**COMPLETAMENTO E OTTIMIZZAZIONE DELLA
TORINO-MILANO CON LA VIABILITA' LOCALE MEDIANTE
INTERCONNESSIONE TRA S.S.32 E S.P.299
TANGENZIALE DI NOVARA
LOTTO "0" E LOTTO "1"**

PROGETTO ESECUTIVO

ELABORATI GENERALI
Relazione delle modifiche tecniche

ALLEGATO A

Novara-Domodossola PDO – Sezione trasversale

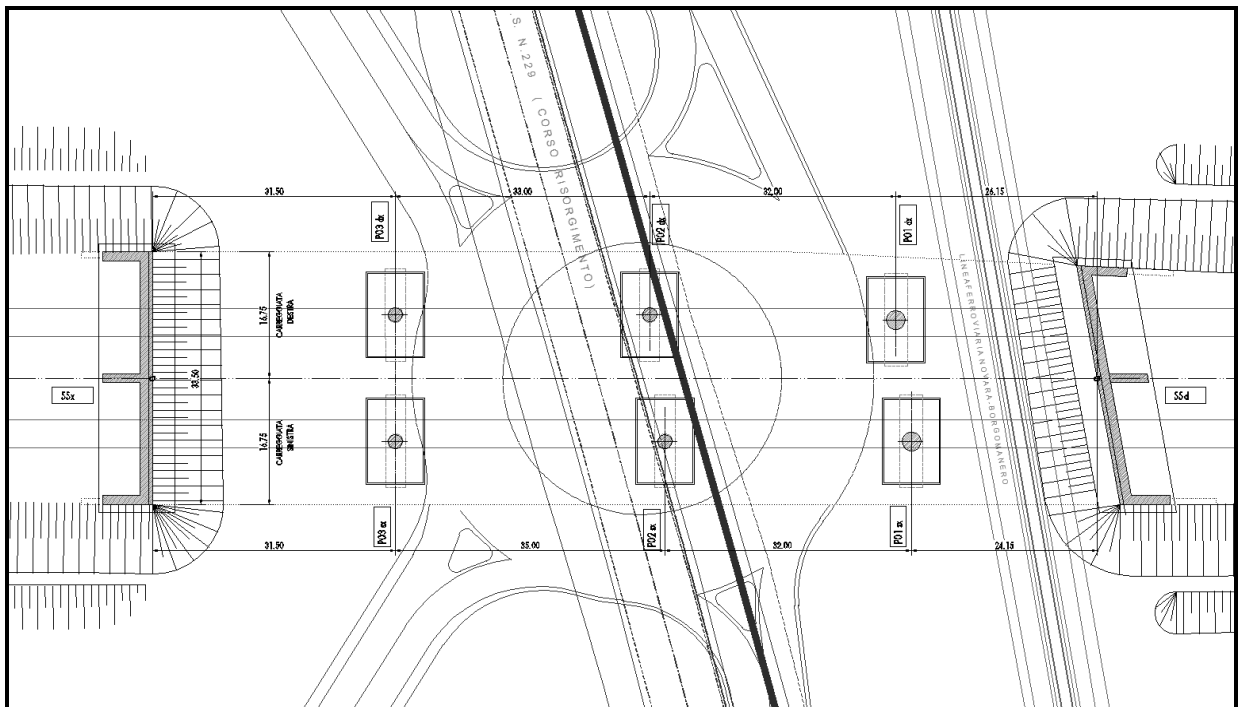
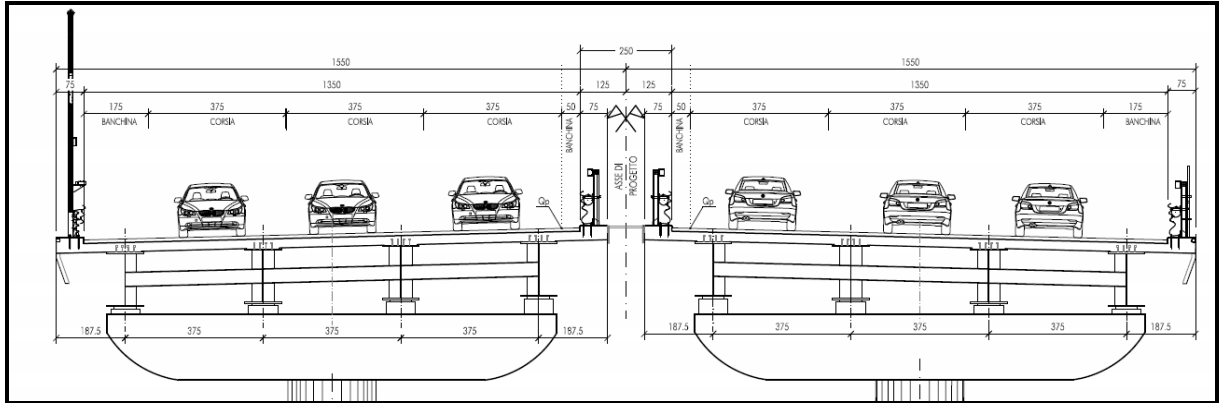
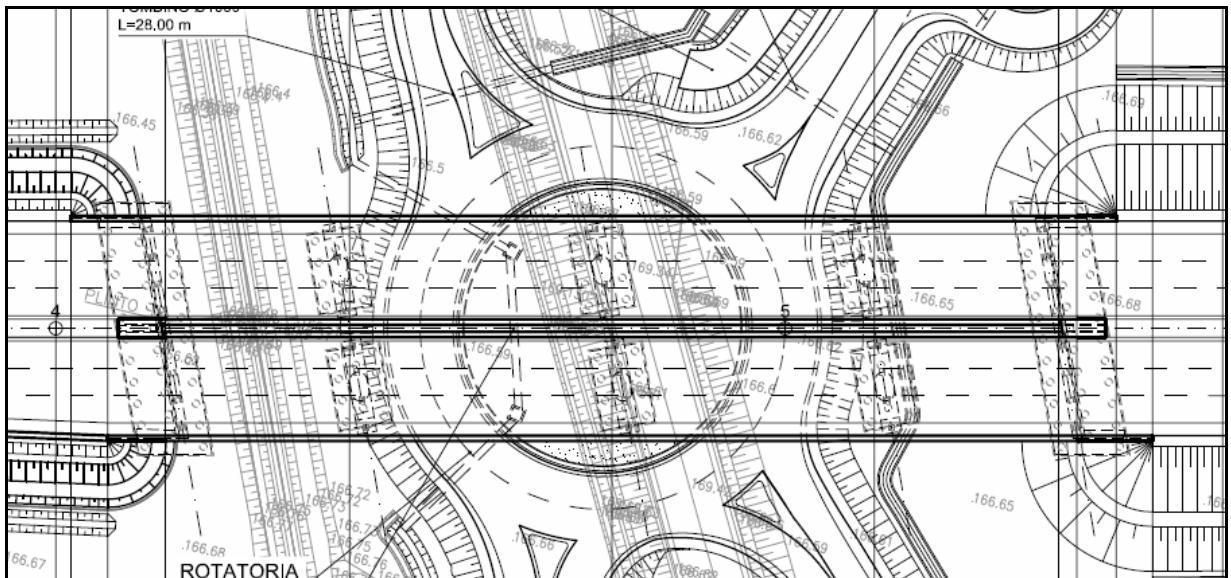
Per il PE si propongono una serie di migliorie per aumentare il livello qualitativo dell'opera; le migliorie proposte sono le seguenti:

- Impalcato continuo sulle 4 campate, larghezza impalcato ridotta riducendo i marciapiedi a cordoli da 75 cm sufficienti per i dispositivi di ritenuta e di protezione.

- Luci delle campate modificate e rese identiche per le due carreggiate; luci di riva più corte delle campate centrali ma uguali: 25,25+36,00+36,00+25,25 m.

- Lunghezza totale viadotto invariata rispetto al PD: $L= 122,50$ m.
- Riducendo la larghezza dell'impalcato si riducono i paramenti delle spalle, le fondazioni e le lunghezze dei pali.

- Tutti gli elementi verticali (pile) allineati e spalle uniche non sfalsate; tutti gli elementi allineati secondo la linea ferroviaria.
- Si prevede l'inizio della corsia di decelerazione anticipato per rendere i due impalcati separati identici e di larghezza totale costante.

- Superficie totale impalcato 3.728 mq con riduzione comunque di circa 410 mq rispetto al PD per l'eliminazione dei marciapiedi.
- Eliminazione di un giunto con miglioramento delle problematiche manutentive.

Le prescrizioni FS stabiliscono che le campate adiacenti a quella sulla ferrovia devono avere lo stesso tipo di vincolo e l'opera nel suo insieme deve avere la stessa tipologia di appoggi. Per questo motivo si estende l'uso degli isolatori sismici anche alla campata ferroviaria in

sostituzione degli appoggi acciaio-PTFE. Gli isolatori sulla campata ferroviaria e su quella adiacente devono seguire le indicazioni FS.

Roggia Mora PDO su FS

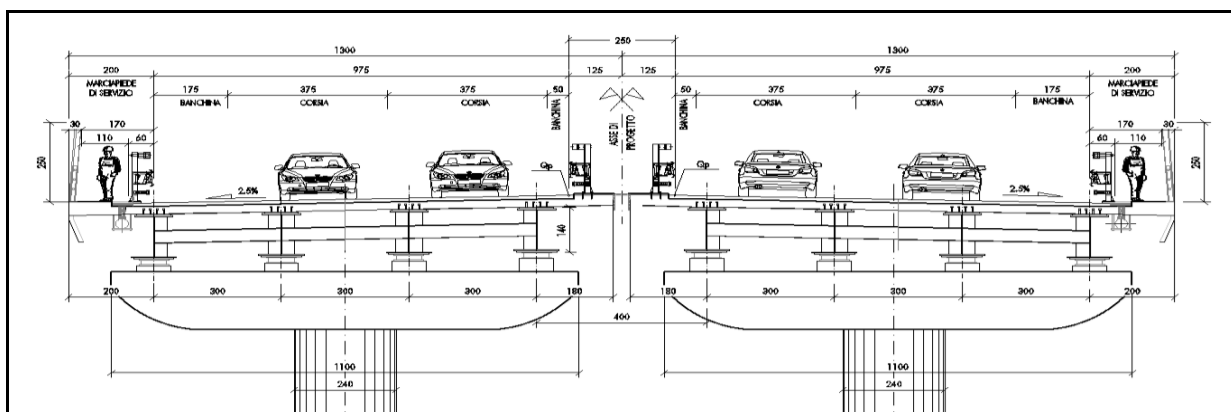
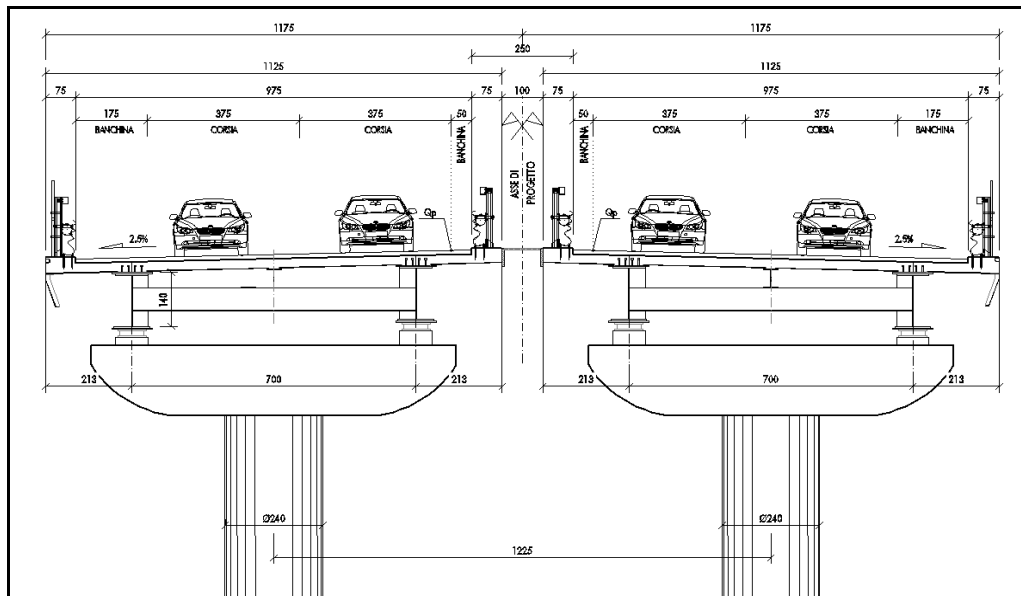
Il viadotto contrariamente al PDO è composto da 11 campate. Con la prima campata supera la ferrovia Vignale – Varallo e con le campate successive i torrenti Agogna e Roggia Mora. La proposta di rendere continua la prima campata con il resto dell'opera comporta il miglioramento delle luci delle campate che la precedono; infatti non essendo più la penultima campata quella di riva può essere allungata ripartendo le luci delle penultime tre campate in luci uguali; per la carreggiata destra da 32,60+51,00+51,00 a 3x44,30 m per la carreggiata sinistra da 36,12+54,12+51,00 a 3x46,00 m. Tra il Torrente Roggia Mora e la rotonda di svincolo è stata eliminata una pila e sono state rimodulate le luci passando da 60-35-42-33 a 65-65-40 con effettivi benefici nei confronti della zona d'alveo e di tutte le strutture idrauliche poste in adiacenza alla rotonda.

Le prescrizioni FS stabiliscono che le campate adiacenti a quella sulla ferrovia devono avere lo stesso tipo di vincolo e l'opera nel suo insieme deve avere la stessa tipologia di appoggi. Per questo motivo si estende l'uso degli isolatori sismici anche alla campata ferroviaria in sostituzione degli appoggi acciaio-PTFE. Gli isolatori sulla campata ferroviaria e su quella adiacente devono seguire le indicazioni FS.

Anche per questo viadotto si propone l'eliminazione dello spazio di soletta fuori della barriera.

Sistemazione Progetto Definitivo

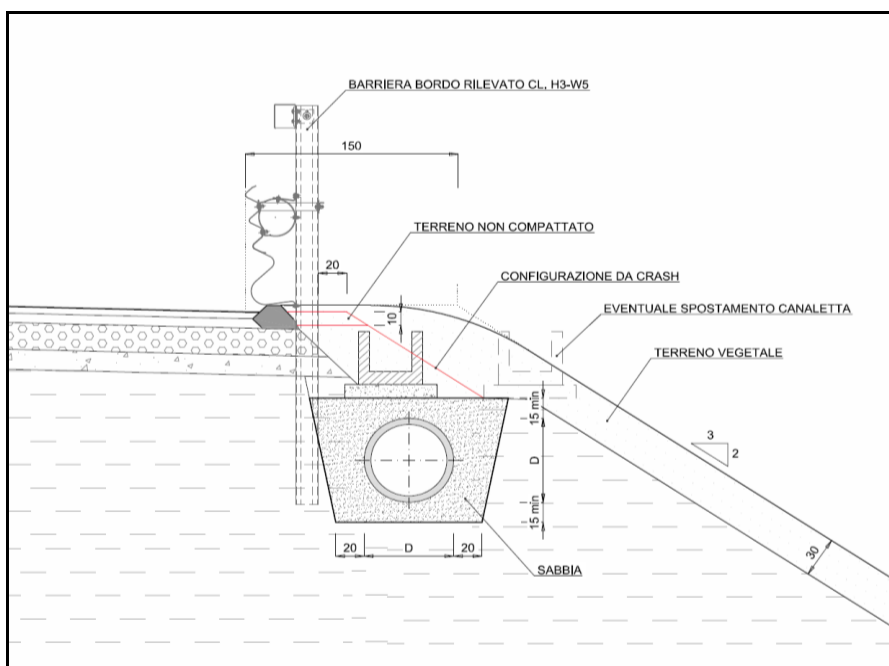
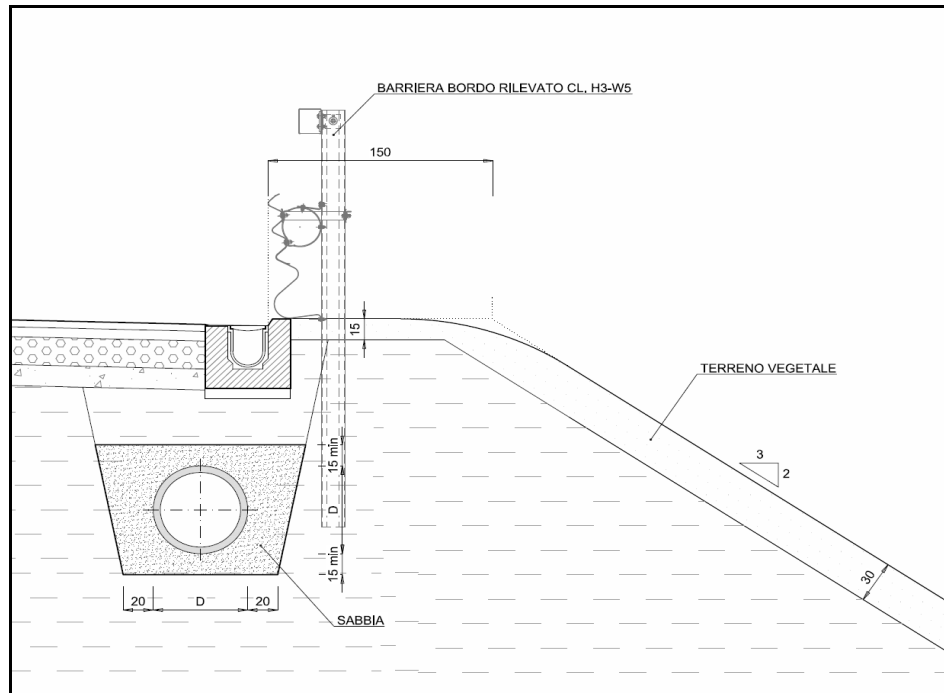
Il progetto definitivo prevede una soluzione tipica utilizzata negli anni passati; tale soluzione prevede una canale continua posta in esterno al ciglio stradale che corre attiguo ai paletti della barriera di sicurezza; tale canale quindi sversa in appositi pozzetti che convogliano le acque in un collettore che anch'esso corre in esterno lungo il tracciato fino ad arrivare alla vasca di trattamento. La posa del collettore sottostante comporta sicuramente, al margine del corpo stradale, un rimaneggiamento del terreno ed una improbabile possibilità di ricompattare il terreno in modo adeguato fino a raggiungere le condizioni ideali per il corretto funzionamento della barriera.

canaletta continua a tratti (una ogni 7 metri) con griglia carrabile al margine del pavimentato sul filo anteriore della barriera di sicurezza con scarico su collettore sottostante; vengono alternati dei pozzetti con griglia per l'ispezione ad interasse 30-40 metri.

In questo assetto il terreno a tergo mantiene la propria integrità acquisita durante le fasi costruttive e di costipamento. Il posizionamento fronte barriera, lungo la banchina, consente un immediato raggiungimento in caso di manutenzione e ne facilita tutte le operazioni seguenti.

La conseguente riprogettazione ha determinato:

- riduzione delle dimensioni delle canalette spartitraffico;
- utilizzo della canaletta carrabile discontinua;

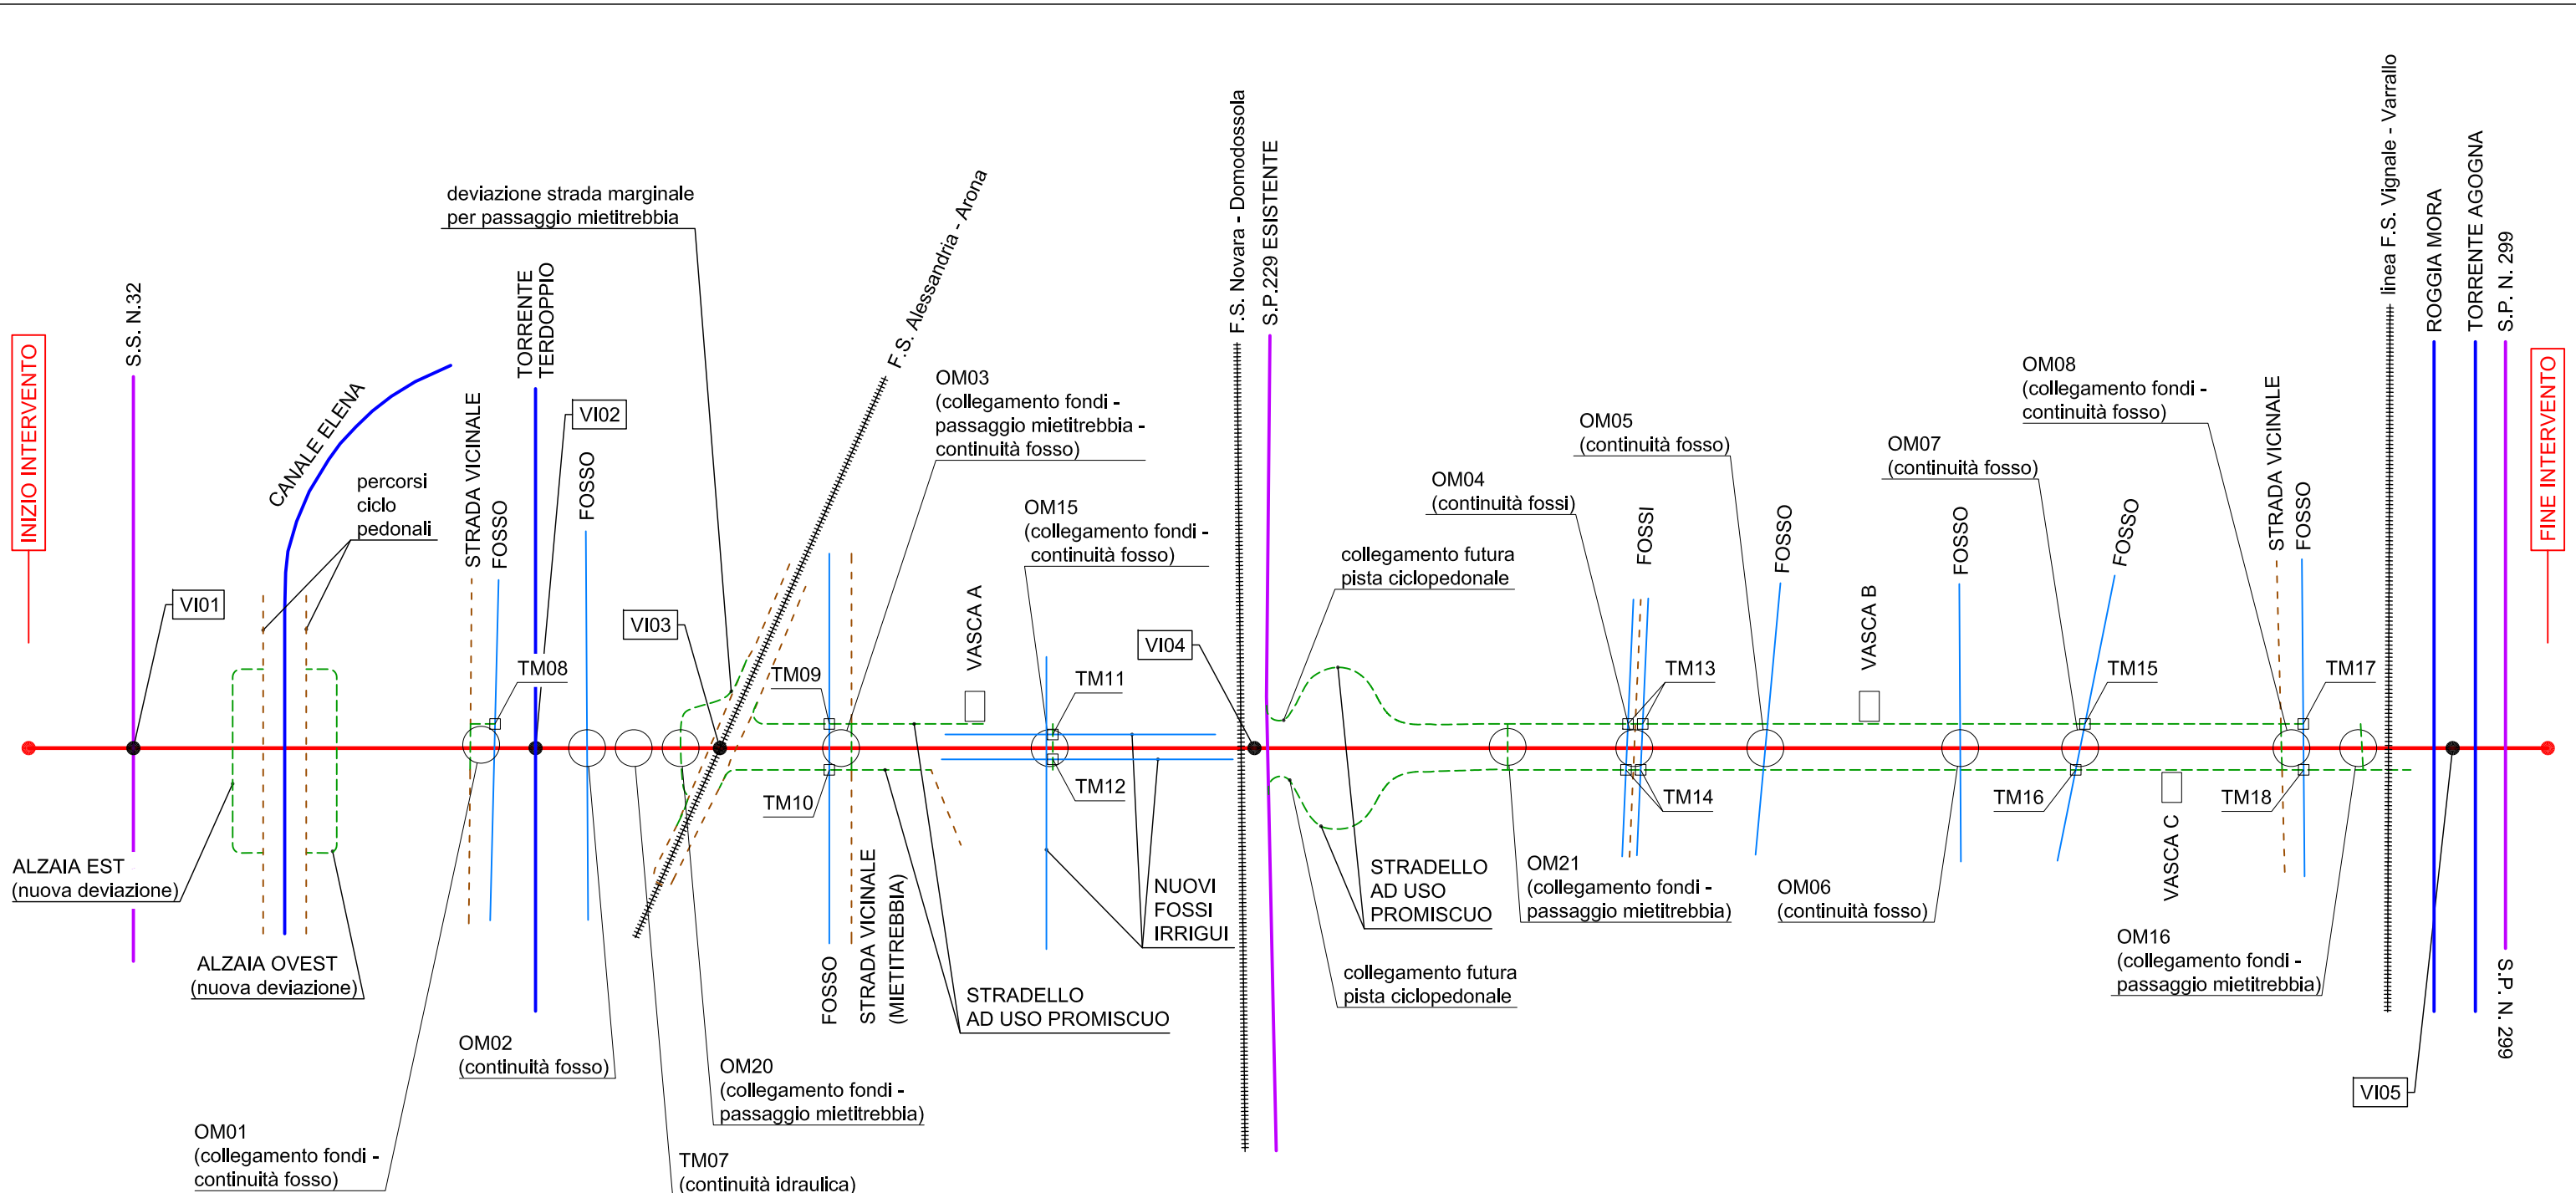
Rispetto al PDO sono state apportate delle modifiche, che recepiscono per quanto possibile le richieste provenienti dal territorio (soggetti rappresentativi indicati dalla Regione). Per meglio comprendere il sistema assai complesso di viabilità ed il reticolo della rete irrigua è stato redatto un elaborato sinottico che ne sintetizza il funzionamento. (Allegato1)

Sono stati inseriti al piede dei rilevati degli stradelli ad uso sia manutentivo che di collegamento di viabilità e raggiungimento dei fondi.

Inserimento di un tombino circolare $\varnothing 1500$ per continuità idraulica;

Compatibilmente con le quote del profilo dell' asse principale, è stata inserita un' opera di attraversamento che consente il passaggio dei mezzi agricoli richiedenti un franco pari a 5,5 metri (mietitrebbia);

L' opera, già presente nel PD, è stata modificata per garantire il passaggio dei mezzi agricoli richiedenti un franco pari a 5,5 metri (mietitrebbia);

Nel PD era presente un tombino scatolare che garantiva la continuità idraulica. Nel PE è stata modificata la sezione in modo da consentire il passaggio dei mezzi agricoli di modeste dimensioni e nuovi fossi di irrigazione;

Compatibilmente con le quote del profilo dell' asse principale, è stata inserita un' opera di attraversamento che consente il passaggio dei mezzi agricoli richie-

denti un franco pari a 5,5 metri (mietitrebbia). Lo stesso attraversamento da continuità alla futura pista ciclopedonale, poiché sono stati eliminati gli attraversamenti previsti nelle aree intercluse di svincolo;

Nel PD era presente un tombino scatolare che garantiva la continuità idraulica. Nel PE è stata modificata la sezione in modo da consentire il passaggio dei mezzi agricoli richiedenti un franco pari a 5,5 metri (mietitrebbia);

Inserimento di tombini idraulici necessari all' attraversamento dei canali irrigui in corrispondenza delle viabilità di servizio e degli stradelli.
